ZP.271.09.2024

**Odpowiedzi na pytania i zmiana treści SWZ**

Dotyczy: Przebudowa, rozbudowa i nadbudowa budynku sali gimnastycznej przy Szkole Podstawowej nr 2 w Ustrzykach Dolnych w ramach zadania pn. Rozwój infrastruktury sportowej na potrzeby Szkoły Mistrzostwa Sportowego w Ustrzykach Dolnych.

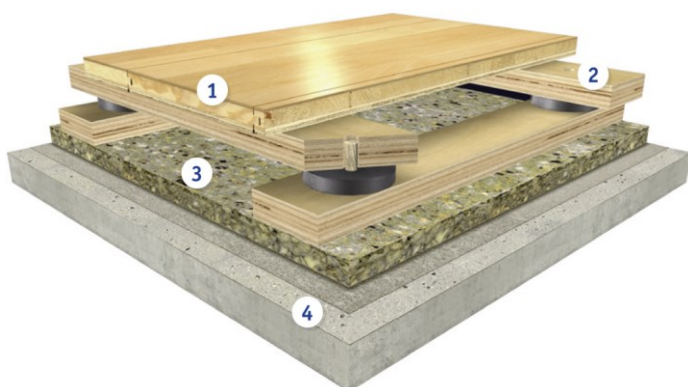
*Proszę o doprecyzowanie zapisów SWZ w zakresie podłogi sportowej, a dokładnie konstrukcji podłogi sportowej, ze względu na zamieszczone w dokumentacji przetargowej rozbieżne zapisy w zakresie legarów stanowiących konstrukcję podłogi sportowej. I tak:*

*A. PRZEDMIAR ROBÓT: 9.2.2.11 KNR 202/1110/5 Podłoga z bali o grubości 50 mm na gotowym podłożu - 973,93 - OKREŚLA LEGARY Z BALI O GR. 50MM*

*B. Natomiast SPECYFIKACJA TECHNICZNA WYKONANIA I ODBIORU ROBÓT BUDOWLANYCH - B.12.01.00 PODŁOGA SPORTOWA - podaje składowe podłogi: Elementy systemu*

*1. Panele z drewnia litego 22 x 129 x 3700 mm*

*2. Legary 25,5 x 60 x 3600 mm z gumowymi podkładkami elastycznymi*

*3. Zamkowe kliny poziomujące*

*4. Izolacja przeciwwilgociowa – folia PE gr. 0,2 mm*

*5. Cokoły wentylacyjne - GDZIE PODANO POJEDYNCZY LEGAR O GR. 25,5 MMA*

*C. OPIS TECHNICZNY do projektu wykonawczego przebudowy, rozbudowy i nadbudowy budynku Sali gimnastycznej przy Szkole Podstawowej nr 2 wraz z budową łącznika i przebudową niezbędnych pomieszczeń szkoły - SALA SPORTOWA: Podłoga systemowa z panelami z litego drewna, opartych na legarach krzyżowych. - OKREŚLA LEGARY UŁOŻONE KRZYŻOWO (WIĘC 2 WARSTWY LEGARÓW)*

*Mając na uwadze powyższe proszę o określenie pożądanej konstrukcji podłogi sportowej, której wysokość będzie miała finalnie wpływ na zaprojektowany w sali gimnastycznej poziom zero.*

Zamawiający będzie wymagał system nawierzchni sportowej zgodny z normą EN 14904 o parametrach i konstrukcji nie gorszych niż:

- Grubość całkowita systemu EN ISO 24346: 88 mm
- Grubość warstwy użytkowej ISO 24340 (EN 429): 3.5 mm
- Masa całkowita EN ISO 23997: 20 kg/m<sup>2</sup>
- Zabezpieczenie powierzchni: nałożony fabrycznie i utwardzany promieniami UV lakier sportowy odporny na zarysowania.
- Reakcja na ogień EN 13501-1: Cfl s1
- Współczynnik tarcia EN 13036-4: 80-110
- Amortyzacja uderzeń EN 14808:  $\geq 60\% < 75\%$  (A4)
- Odkształcenie pionowe EN 14809:A4  $\geq 2,3 \text{ mm} < 5 \text{ mm}$
- Pionowe odbicie piłki EN 12235:  $\geq 90\%$
- Odporna na obciążenia toczne i nacisk.

Opis konstrukcji:

1. Nawierzchnia podłogi o grubości min. 22 mm z deski trójwarstwowej dębowej lub jesionowej w formie paneli montowanych na pióro-wpust i warstwie użytkowej o grubości min. 3,5mm. Deska powinna być zabezpieczona fabrycznie nałożonym i utwardzonym promieniami UV lakierem sportowym odpornym na zarysowania.
2. System dwóch warstw legarów ze sklejki z drewna brzozonego 2240mm x 60mm x 22 mm w rozstawie c/c 280mm mocowanych ze sobą za pomocą systemowych kołków z 10mm grubości podkładkami elastomerowymi rozdzielające każde miejsce styku legarów nachodzących na siebie.
3. Pianka PU 12mm grubości
4. Polietylenowa folia paroszczelna 200 $\mu$

- Nie dopuszcza się zastosowania podłogi sportowej z wymaganą wentylacją mechaniczną.
- Nie dopuszcza się lakierowania podłogi sportowej na budowie.
- System musi być przyklejony na podłożu suchym dla podkładów cementowych  $< 2\%$  CCM (ogrzewanie podłogowe  $< 1,8\%$ ), czystym, równym, maksymalna nierówność 6mm/3m. Zainstalowany zgodnie z zaleceniami producenta.
